zur Sitzung des Gestaltungsbeirats (GBR)

am Freitag, 07.06.2019, Remise, Mömpelgardstraße 28/1

TOP 1: Reinhold-Maier-Straße 1, Poppenweiler

TOP 2: Sankt-Georg-Straße 5, Poppenweiler

Lageplan

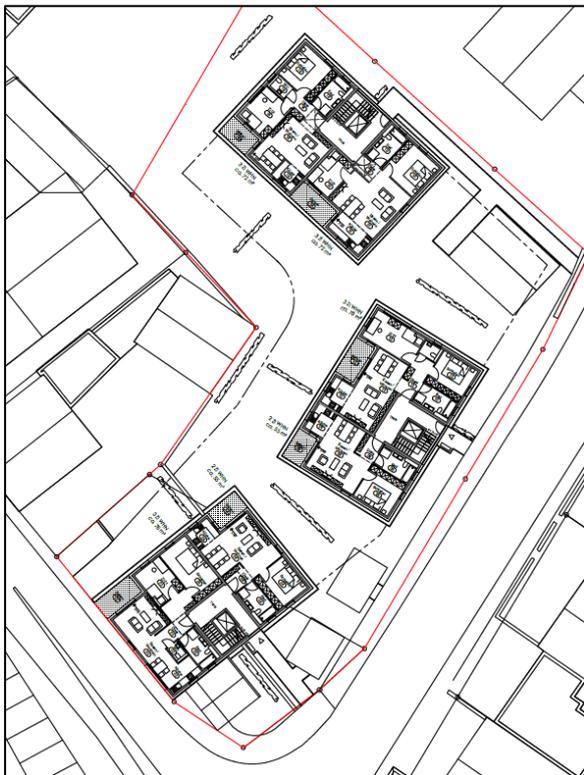
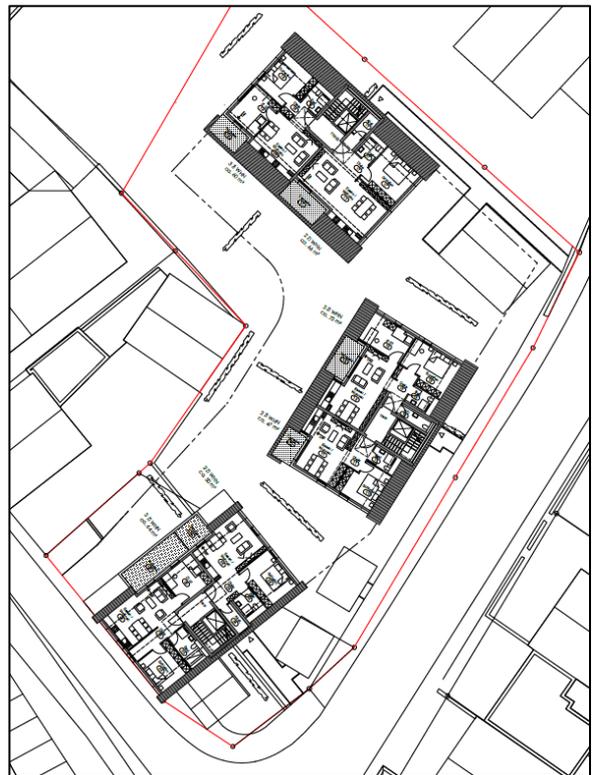
Der Bebauungsvorschlag für das Bauvorhaben „Reinhold-Maier-Straße 1“ orientiert sich stark an dem aktuellen Entwurf für den Rahmenplan „Ortseingang Süd Poppenweiler“. Die **Gebäudevolumen und Freiräume** passen in ihrer Maßstäblichkeit und Körnigkeit sowie nach dem Maß und der Art der Nutzung **sehr gut zur Umgebung**. Im Bereich der abgerissenen Hofanlage setzt ein giebelständiger Baukörper die Baulinie entlang der Hochdorfer Straße fort und sorgt für eine bauliche Fassung des Kreuzungsbereichs. An-

Gleichwohl zeigt sich, dass neben den im Rahmenplan dargestellten Zielvorstellungen weitere städtebauliche und architektonische Qualitäten erreicht werden müssen, um den Bebauungsvorschlag optimal in sein Umfeld zu integrieren. Dies betrifft insbesondere die **Adressbildung zum öffentlichen Raum**, den **Umgang mit der Topografie** und das **architektonische Erscheinungsbild** der einzelnen Baukörper.

So sollte der **Sockelbereich des Baukörpers an der Hochdorfer Straße** nicht als Teil der eigenständigen Stützmauer ablesbar sein, sondern Teil des Gebäudevolumens werden. Damit wird erreicht, dass der Baukörper wie seine Nachbargebäude deutlich als Haus auf einer Parzelle verortet wird und nicht über einem Sockelbereich zu schweben scheint. Eine differenzierte Ausbildung der Fassade im Sockelbereich ist auch im Hinblick auf die unterschiedliche Nutzung in der Erdgeschosszone möglich. Die Fensteröffnungen sollten dann jedoch mit den Außenwänden des Gebäudevolumens abschließen. In diesem Bereich wäre auch eine **Zusammenlegung der drei öffentlichen Stellplätze** notwendig.

Um eine **qualitätsvolle Adressbildung entlang der Reinhold-Maier-Straße** beurteilen zu können, sind Aussagen zur Gestaltung der Grenze zwischen dem öffentlichen Straßenraum und den privaten Parzellen notwendig. Die vorgeschlagene Aneinanderreihung von Müllboxen, Fahrradabstellplätzen und Kinderspielflächen führt zu keinen ausreichenden Aufenthaltsqualitäten. Eine Orientierung an den Gartenstrukturen in der Nachbarschaft ist anzustreben.

Der Gestaltungsbeirat schlägt vor, den **Bebauungsvorschlag stärker mit dem bestehenden topografischen Verlauf des Geländes abzustimmen**. Der aktuelle Bebauungsvorschlag führt zu einer starken Überformung des natürlichen Geländeverlaufs und zu komplexen Anschlusspunkten an das Niveau der Reinhold-Maier-Straße. In diesem Zusammenhang ist auf eine ausreichende Überdeckung der Tiefgarage zu achten, um die Anpflanzung von größeren Gehölzen im Hinblick auf eine **ortstypische Freiraumgestaltung** zu ermöglichen.

Ein **stärkerer Bezug zur direkten Umgebung wird auch bei der architektonischen Gestaltung der Gebäude** empfohlen. Die drei Häuser sollten sich bezüglich ihrer Lage durch eine subtile Differenzierung innerhalb der Fassade voneinander unterscheiden. Dabei könnte unter Verwendung ähnlichen Fensterformate auf die jeweilige stadträumliche Bedeutung der einzelnen Fassaden reagiert werden. Beispielsweise ist die Straßenfassade des mittleren Gebäudes stärker als Vorderseite und zum öffentlichen Raum zu artikulieren. Auch die Schwächung der Gebäudevolumen durch das Herausschneiden von Eckloggien, die Verwendung von weiß verputzten Wärmedämmverbundsystemen für die Fassade und die Ausbildung der schwarzen Dachflächen passen nicht zu den Haustypen in der unmittelbaren Nachbarschaft.

Im weiteren Verlauf der Planung ist die **Ausformulierung der Dachvolumen zu überprüfen**. Hier zeigen die Darstellungen in Schnitt und Ansicht noch unterschiedliche Lösungsansätze. Durch die gewählte Dachneigung und Tiefe der Gebäude entstehen relativ massive Dachvolumen mit starken Perforationen im Traufbereich und großen geschlossenen Flächen darüber. Hier wäre eine Feinjustierung des Verhältnisses zwischen Dach- und Fassadenflächen wünschenswert. Die Ausformulierung des nördlichen Baukörpers zeigt hierfür die besten Ansätze.

Der Gestaltungsbeirat schlägt vor, die **bisherige städtebauliche Lösung weiterzuerfolgen** und die **architektonische Gestaltung der Einzelgebäude stärker auf den lokalen Kontext abzustimmen**. Es sollte nicht der Eindruck eines Neubauareals am südlichen Ortseingang von Poppenweiler entstehen. Stattdessen sollten sich die Einzelhäuser ortsbildprägend aus der Beziehung zu ihrer konkreten Umgebung individualisieren und sich durch die Materialwahl und Detaillierung als zeitgenössische Bauten harmonisch in das Ortsbild integrieren. Die vorgeschlagene städtebauliche Setzung bietet hierfür eine hervorragende Grundlage. Eine **Wiedervorlage** mittels Plänen und Modellen wird empfohlen.

Lageplan und Grundriss EG

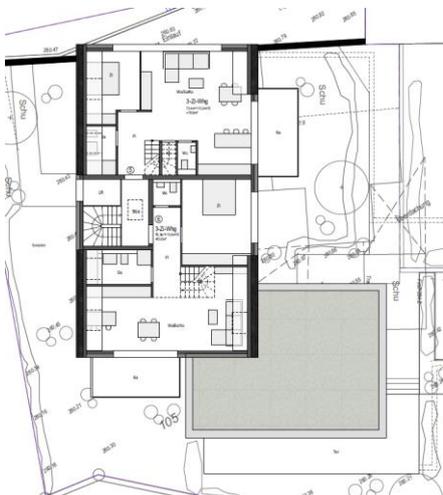
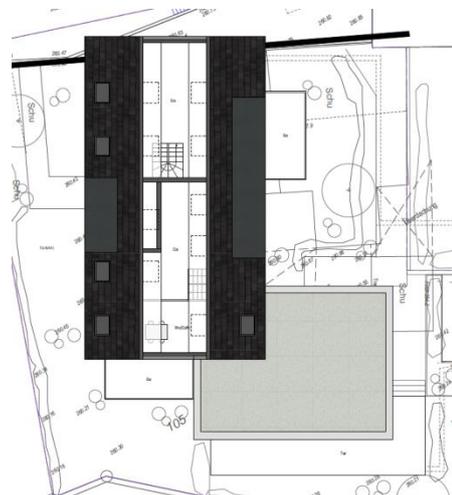
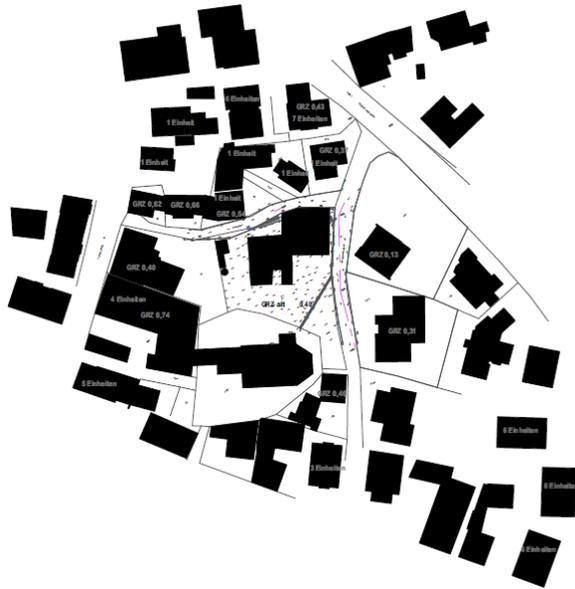
Im Testentwurf des Bebauungsvorschlags für das Areal „Sankt-Georg-Straße 5“ zeigt sich die grundsätzliche Herausforderung des Grundstücks im Zentrum des historischen Ortskerns, sinnvoll zwischen Altbestand (Kirche und Einhaus) und Neubau zu vermitteln. Diese Aufgabe gelingt dem vorgestellten Entwurf nicht; sowohl in Bezug auf die Maßstäblichkeit (Dichte) als auch mit Blick auf eine differenzierte architektonische Sprache und ein angemessenes Nutzungs- und Parkierungskonzept.

Um **qualitätsvolle Wohnverhältnisse** zu schaffen, die sich bruchlos in den bestehenden baulichen Kontext integrieren, muss der **Neubau unter stärkerer Berücksichtigung des baulichen Altbestands** entwickelt werden. Diese Herausforderung findet sich in den folgenden Anmerkungen zum Entwurfsvorschlag wieder:

- Die großmaßstäbliche Planung lässt einen **konkreten Ortsbezug vermissen**, der dem Auseinanderfallen von Bestand und Neubau bewusst entgegenwirkt und erkennbare Bezüge schafft. Der bauliche Charakter des Areals, der von einer dörflichen Hofbebauung geprägt ist, ist zu wenig berücksichtigt.

- Das erhaltungswürdige Grundstücksensemble würde durch den im Entwurf vorgesehenen Neubau zu stark fragmentiert. Um der **sensiblen städtebaulichen Situation** Rechnung zu tragen, ist ein verträglicher räumlicher Übergang nötig.

- Der Umgebungsschutz, insbesondere der **Denkmalschutz für die Sankt-Georg-Kirche**, ist in der aktuellen Fassung des Entwurfs nicht ausreichend umgesetzt.

- Grundsätzlich befürwortet wird der Vorschlag, das kartierte Einhaus zu erhalten. Bei der **Ergänzung durch den geplanten Neubau** stellt sich hingegen die Frage nach der Nähe der einzelnen Häuser zueinander und zur St-Georg-Kirche. Kritisch zu bemerken sind v.a. die Drängung von Einhaus, Kirche und Neubau sowie die erwartbare Dominanz des neuen Komplexes gegenüber den alten Gebäuden.

- Insgesamt erweckt der Entwurf den Eindruck einer **zu starken Vergrößerung der baulichen Dichte**. Die im Entwurf skizzierte Abgrenzung des Neubaus durch eine massive Grundstücksmauer und der Neubau einer Tiefgarage mit Straßeneinfahrt verstärken diesen Eindruck.

- In stilistischer Hinsicht ist der **Entwurf zu uniform und arbiträr** (willkürlich). Um nicht nur räumlich, sondern auch ästhetisch einen Dialog zwischen Neubau und historischem Bestand zu initiieren, ist eine differenziertere architektonische Sprache zu erarbeiten.

- Für die geplanten architektonischen Maßnahmen fehlt ein **artikulierte Nutzungskonzept**, das eine ortstypische Lösung für das Baugebiet formuliert.

Angesichts des vorgelegten Entwurfs stellt sich prinzipiell die Frage, wie in der Sankt-Georg-Straße ein Auseinanderfallen der genannten baulichen Elemente – alter und neuer Bestand – verhindert werden kann. Der o.g. Entwurf beantwortet diese Problematik nicht. Mit Blick auf den städtebaulichen Gesamtzusammenhang in funktionaler und ästhetischer Hinsicht ist eine Lösung wünschenswert, die den **historisch gewachsenen Charakter des Areals stärker berücksichtigt**. Auch im Sinne der Erhaltungssatzung ist für die architektonische Gestaltung ein stärkerer Bezug zur unmittelbaren Umgebung anzustreben.

Für den Gestaltungsbeirat kommt daher **nur die bisherige städtebauliche Lösung**, nämlich die Umsetzung des Rahmenplans mit das Ortsbild aufgreifenden, kleinmaßstäblicheren 1-bis 2-Familienhäusern **ohne Tiefgarage** in Frage.

Der Entwurf wird zur **Wiedervorlage** empfohlen.

Planung Neubau

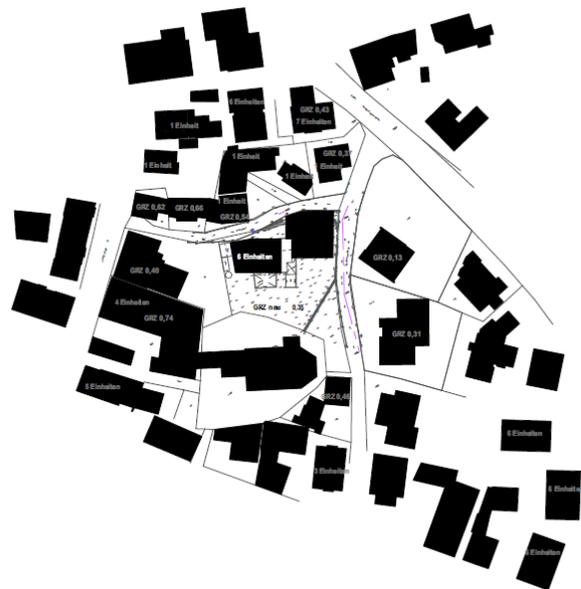
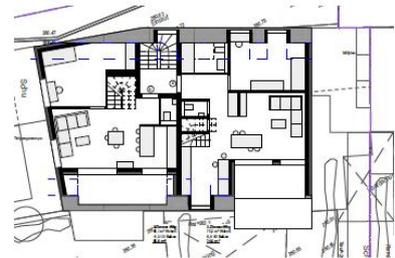
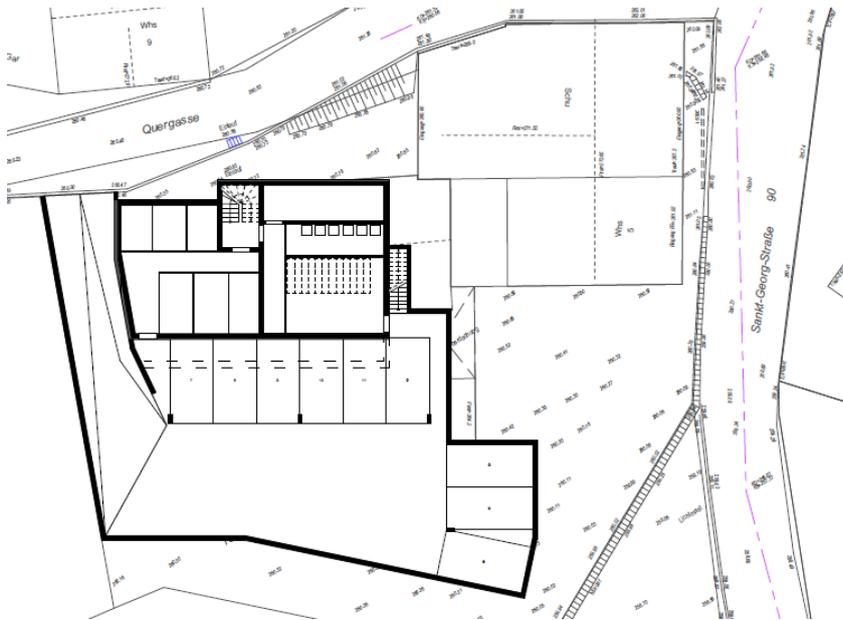
Der Gestaltungsbeirat befürwortet die Ansätze der Weiterbearbeitung im Bezug zur **Einbeziehung des historischen Bestandes** sowie die **Aufnahme der Ausrichtung der Traufständigkeit entsprechend dem Rahmenplan**. Die Überarbeitung verdeutlicht jedoch umso mehr, dass eine **dem historischen Ortskern angemessene Verdichtung und Maßstäblichkeit** mit der anvisierten Auslastung **nicht erreicht** werden kann. So erscheint der Neubau trotz Verkleinerung des Fußabdruckes und Traufständigkeit zur Quergasse zu seinen Nachbarschaften als **zu massiges Bauvolumen**. Die Balance zwischen historischem Ensemble und städtebaulicher Ergänzung ist durch die Ausformulierung von Gebäudehöhe und Dichte nicht erreicht. Die **Firsthöhe des Neubaus ist zu hoch**, der bauliche **Abstand zwischen Bestandsgebäude zu dicht**. Die anvisierten Blickachsen zwischen Quergasse und Sankt-Georg Kirche werden damit nicht erreicht.

Anpassung durch **Verkleinerung der baulichen Dichte** unter Beachtung des historisch gewachsenen Ensembles mit denkmalgeschützter Sankt-Georg-Kirche. Durch eine **Reduzierung auf max. 3-4 Wohneinheiten im Neubau** kann eine dem Ortsbild entsprechende Maßstäblichkeit erreicht werden. Diese Auslas-

tung entspricht einem familiären Wohngefüge, welches bei der Ausformulierung der Grundrissorganisation zu beachten ist.

Mit einem **übergreifenden Wohnkonzept von Alt -Neu**, somit einer Einbeziehung des historischen Einhauses, kann eine hohe Wohn- und Lebensqualität im historischen Ortskern Poppenweiler entstehen. Eine **Trennung in zwei Parzellen ist nicht wünschenswert**. Eine zusammenhängende Planung der Grundrisse mit Freiflächen, auch in Schwarz-Rot-Gelb Darstellung der Sanierung bzw. des Umbaus sind notwendig.

Bei der städtebaulichen Setzung des Neubaus sind die **im Rahmenplan beabsichtigten Blickachsen** zwischen den Giebelseiten der Nachbarschaften **zu beachten**.

Die denkmalgeschützte Sankt-Georg-Kirche ist durch einen hanglagigen Landschaftsraum mit Baumbestand umgeben. Durch eine **Untergrabung für eine Tiefgarage wird dieser ortsfremd terrassiert**. Der Gestaltungsbeirat empfiehlt die **Parkierung im Untergeschoss auf ein Minimum** innerhalb des baulichen Fußabdruckes durch ein komprimiertes Parksystem (Combiparker) **zu beschränken**. Eine weitere Möglichkeit bietet der Nebenanbau des Bestandsgebäudes zur Quergasse. Durch eine **Schnittdarstellung** von Quergasse bis Friedhofsmauer ist der neue Geländeverlauf darzustellen.

Der vorliegende Entwurf arbeitet mit einer **Fassadenvariation, welche auf eine Entwurfsabsicht zu beschränken** ist. Die Verwendung und Interpretation der **Fassadengliederung der umgebenden historischen Gebäude** ist dabei weiterzuverfolgen. Eine **horizontale Zäsur in Sockel- und Obergeschoss, sowie eine moderne Ausführung von Fensterläden, werden positiv bewertet**. Die Proportion der **Fassadenöffnungen und deren Gliederung** sind **ruhig und taktvoll** zu platzieren. Dies trifft auch für die **Dachflächen mit deren Gauben- und Flächenfenstern** als Teil des Gesamtbildes zu.

Hiermit wird um **Wiedervorlage** unter Beachtung der Empfehlungen gebeten.

Erste Ideen für Layouts aus dem Konzept von 2017

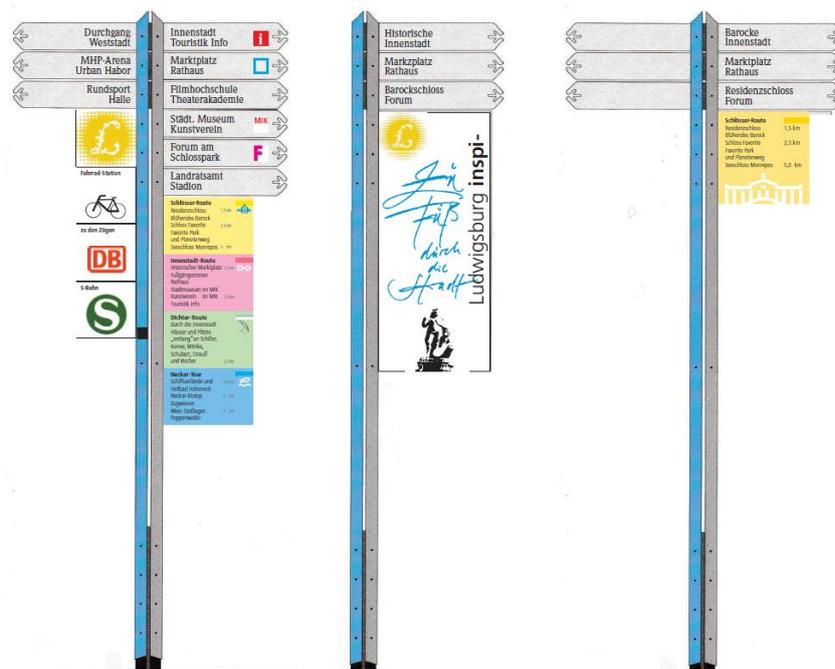
Das in Konzept 02 vorgeschlagene Fußgängerleitsystem ergibt eine **proportional ausgewogene Gesamtkomposition** in den unterschiedlichen Nutzungsmöglichkeiten. Im Vergleich zu den beiden anderen Konzepten **fehlen allerdings ausreichende Angaben zur Materialität und Materialstärke** der einzelnen Komponenten. Für eine abschließende Bewertung wäre eine Simulation eines exemplarischen Aufbaus im Straßenraum hilfreich.

Entwurf Gestaltung neuer Wegweiser

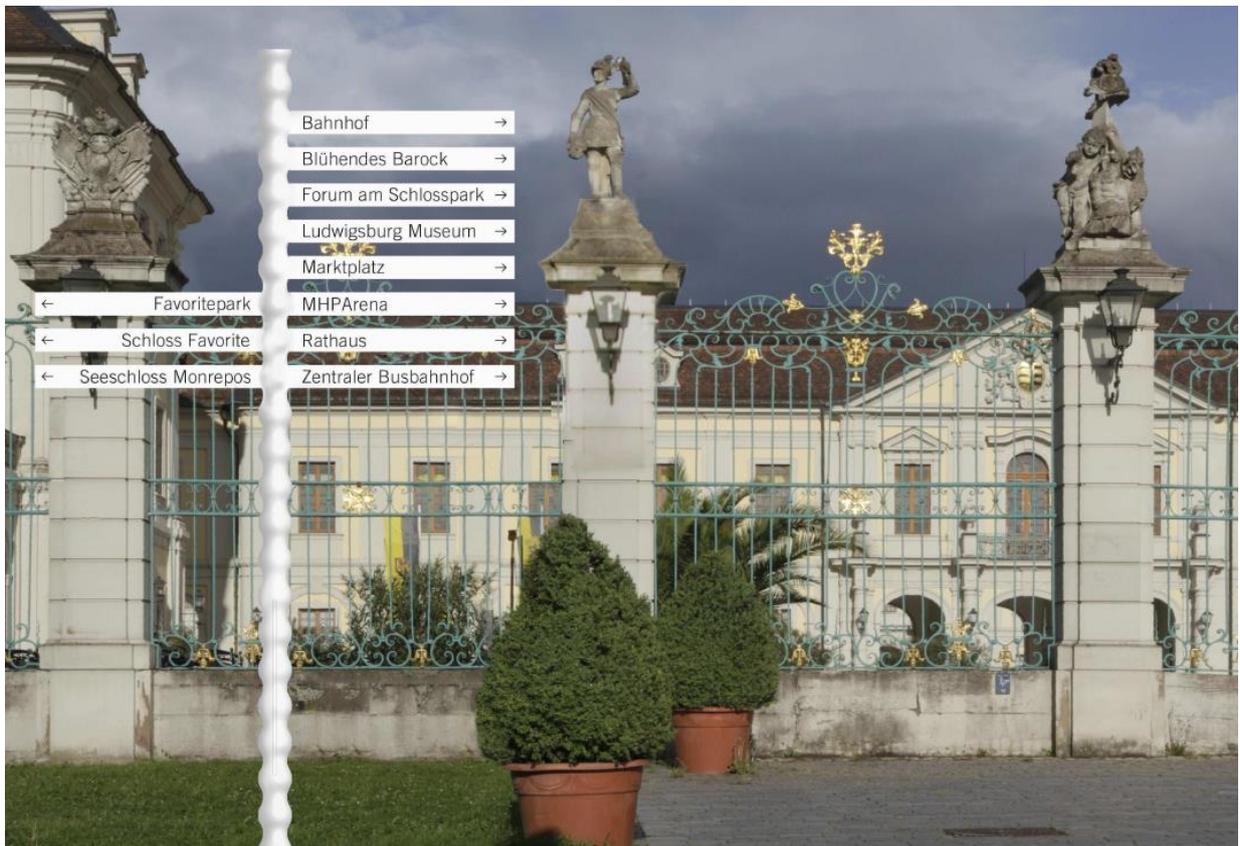
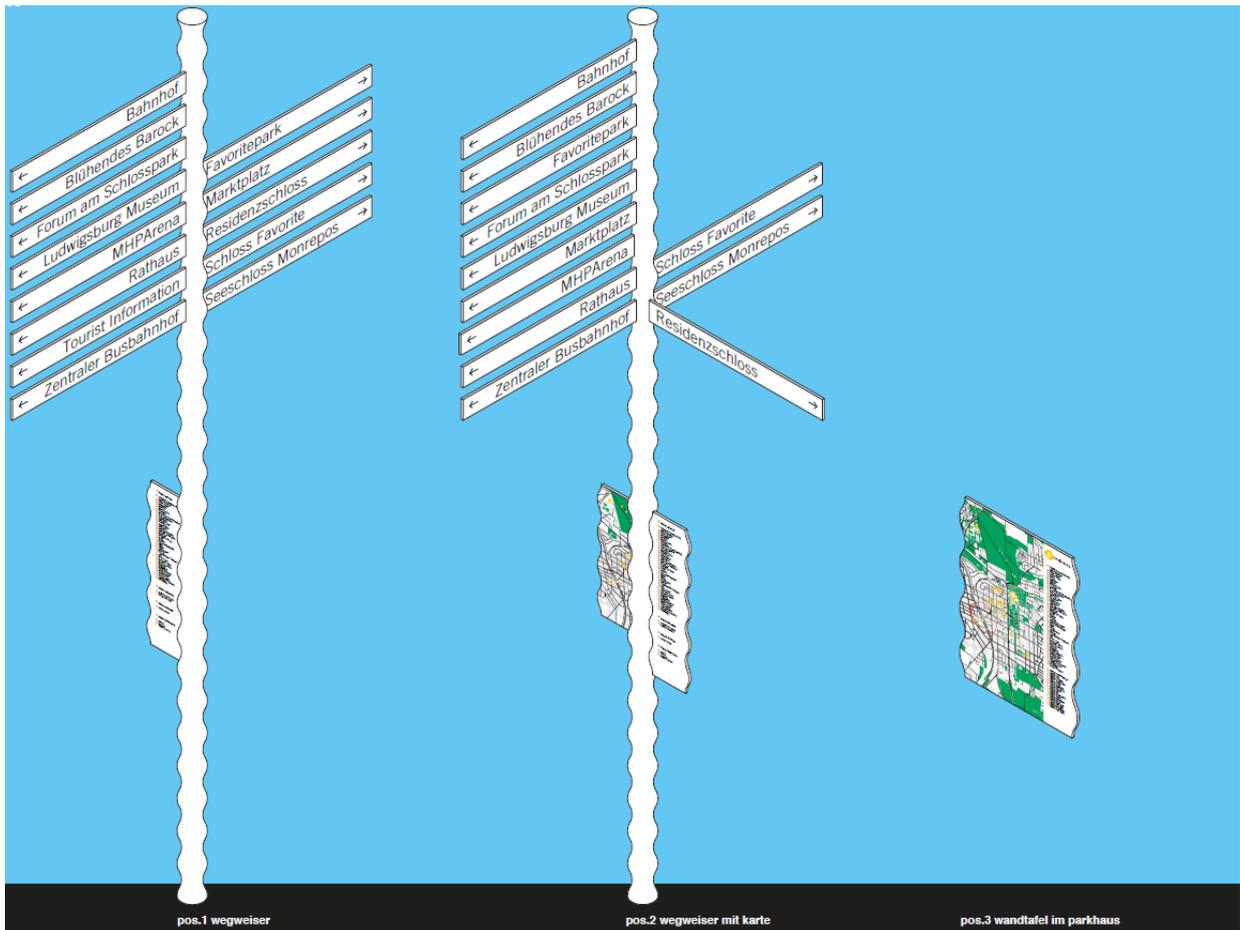
Die formale Herleitung des Konzepts 03 und der Ortsbezug zu Ludwigsburg erschließt sich nur bedingt. Durch die formale Ausprägung des Pfostens erhält das Fußgängerleitsystem ein **dreidimensionales dekoratives Element**, das aber in seiner **zweidimensionalen Ausführung** in Form von Informationstafeln an **Prägnanz** verliert. Die Farb- und Formenwahl werfen auch **Fragen** bezüglich der notwendigen **Pflege der**

Einzelteile auf. Nach Auffassung des Gestaltungsbeirats ergibt sich **noch kein überzeugendes Gesamtbild** in der Feinjustierung der Position der Einzelteile untereinander. Der Abstand der Schilder untereinander und zur Stabspitze ist vergleichsweise groß. Zudem kragen die horizontalen Schilder relativ weit aus.
